**Avis délibéré**  
**de la Mission régionale d'autorité environnementale**  
**Provence-Alpes-Côte d'Azur**  
**sur le projet de centrale photovoltaïque au sol au lieu dit « les**  
**Garrigues », sur la commune de Courthézon (84)**

**N° MRAe  
001155/A P**

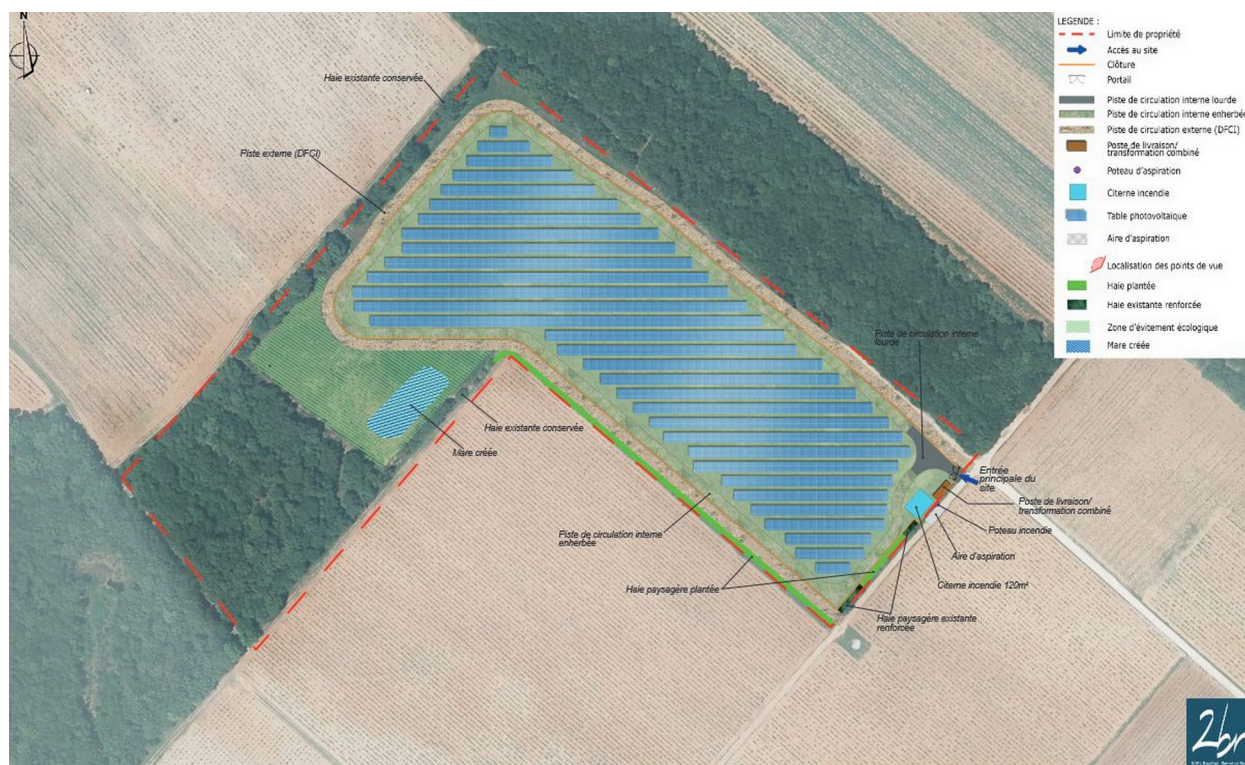
Le raccordement au réseau public d'électricité « se fera probablement au poste source de Courèges, situé à 2,7 km au nord-est du parc photovoltaïque, via une ligne enterrée ». Le dossier n'évalue pas les effets de ce raccordement qui fait pourtant partie intégrante du projet au sens du Code de l'environnement<sup>3</sup>.

**La MRAe recommande de compléter l'étude d'impact en intégrant les incidences du raccordement au poste de distribution publique.**
